**PROYECTO BÁSICO DE LA RONDA OESTE DE VILAMARXANT**

**APÉNDICE Nº 1. DOCUMENTO DE DETERMINACIÓN DEL ALCANCE  
DEL ESTUDIO DE IMPACTO AMBIENTAL**

**Expediente:** 030/2018-AIA  
**Título:** Ronda Oeste de Vilamarxant  
**Órgano sustantivo:** Dirección General de Obras Públicas, Transporte y Movilidad  
**Localización:** Vilamarxant

Figura 1: Localización de las alternativas propuestas para la construcción de la Ronda Oeste en relación al P.N. del Turia en el término municipal de Villamarxant.

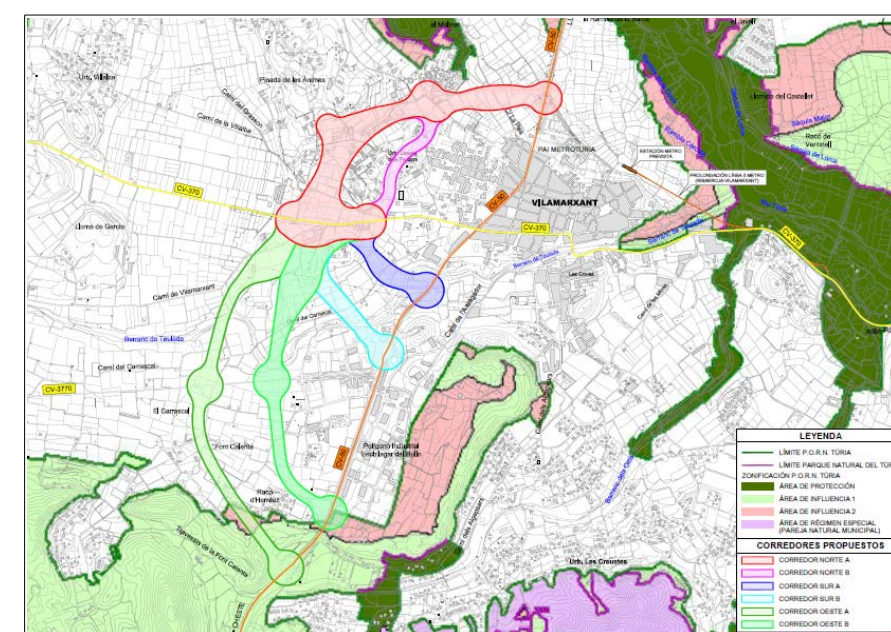
Las alternativas Norte A y Norte B correspondientes al primer tramo no afectan al PORN del Turia. En cuanto al segundo tramo las alternativas Sur A y Sur B tampoco afectan al PORN del Turia. La alternativa Oeste A afecta a las zonas clasificadas como Área de Influencia 1 y Área de influencia 2 del PORN del Turia, mientras que la alternativa Oeste B se ubica en parte en la zona clasificada como Área de influencia 2 del PORN del Turia, en virtud de lo dispuesto en el artículo 85 del Decreto 42/2007, de 13 de abril, del Consell, por el que se aprueba el Plan de Ordenación de los recursos Naturales del Turia (en adelante PORN).

Por tanto la alternativa Oeste B incluida en el ámbito del Área de Influencia 2, sería compatible con lo indicado en los artículos 91 y 92 del PORN siempre que esté de acuerdo con el correspondiente planeamiento urbanístico municipal, no obstante desde el punto de vista medioambiental es necesario plantear algunas consideraciones al encontrarse el trazado en el ámbito del PORN del Turia.

Figura 1.\_ Ortofoto de la zona on es planteja la nova infraestructura viària amb les diferents opcions avaluades (Alternatives per a la construcció de les diferents parts del corredor (extreta del plànol número 2 «Corredores» del Document d'Inici presentat).

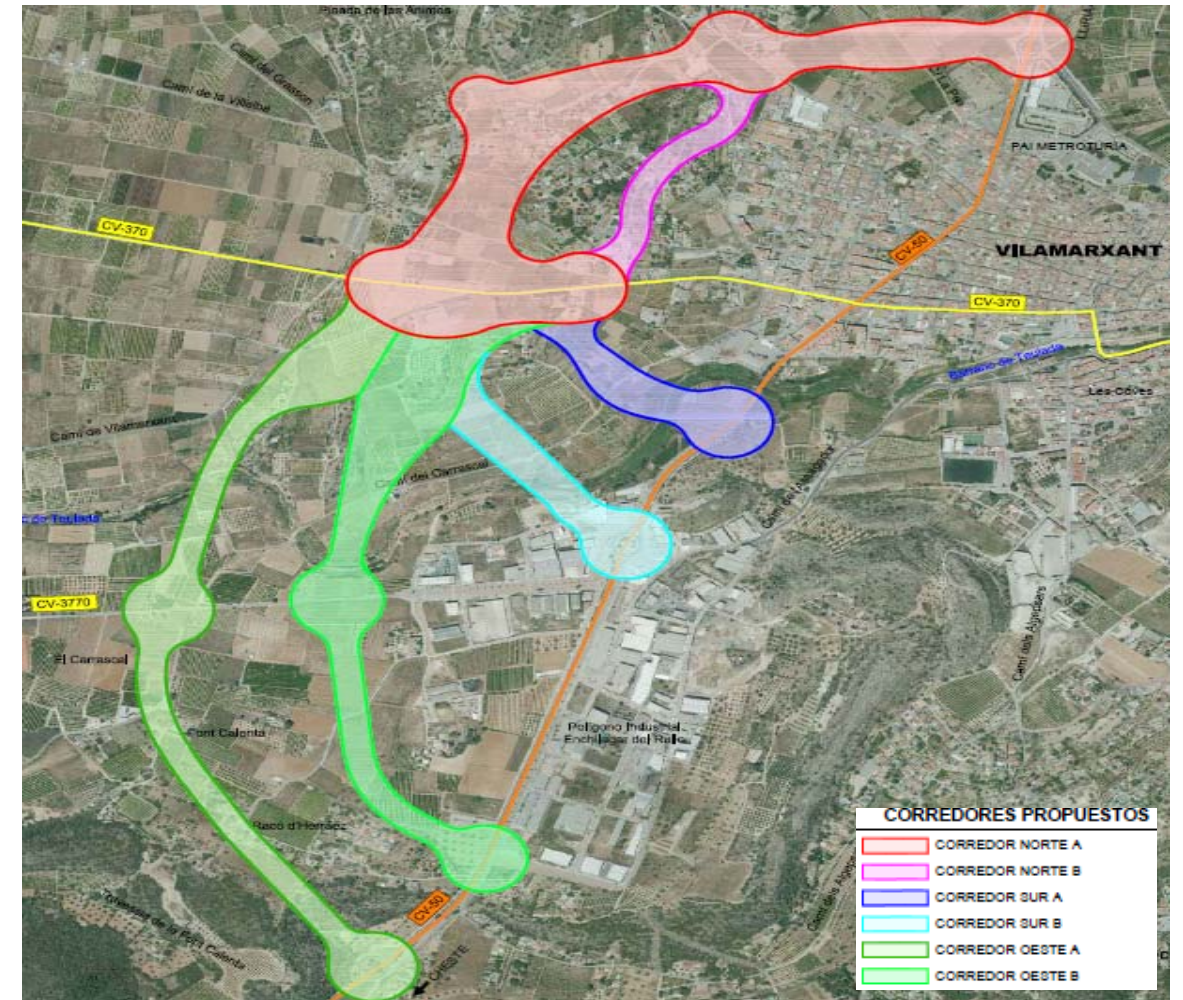
- Els corredors s'han agrupat segons la seva disposició geogràfica respecte del nucli urbà, dividint-los en corredor N i corredor SW, plantejant-se dues alternatives per al corredor N (la A i la B), dues alternatives més per a la part del corredor S i altres dues per al denominat corredor W (Veure Figura 1 en la pàgina següent).

- De l'anàlisi se'n deriva l'elecció de l'opció A per al corredor N i l'opció B per al corredor W, segons es descriu en l'apartat 2.4 «Corredores propuestos» dintre del punt 2 «Principales alternativas y análisis de los potenciales impactos» de la documentació presentada en el «Projecte bàsic de la ronda oest de Vilamarxant. Document d'Inici».

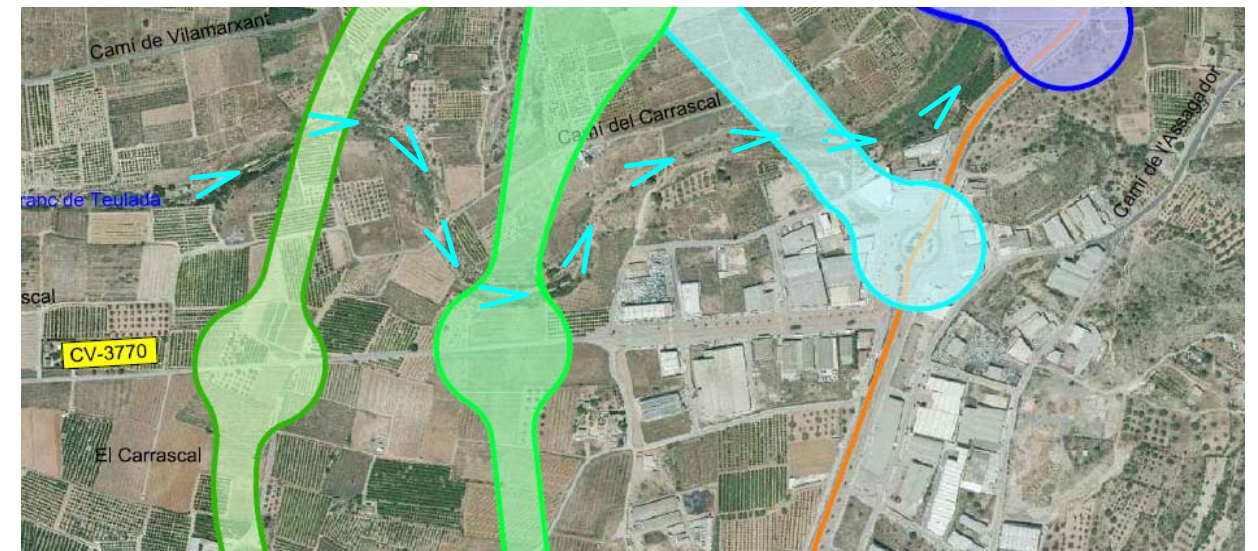
- Vist que l'única interferència directa de la ronda oest de Vilamarxant es dona en el punt que la nova infraestructura travessarà perpendicularment el barranc de Teulada en el meandre situat entre el camí del Carrascal i la carretera CV-3370 (Veure Figura 1 i 4)
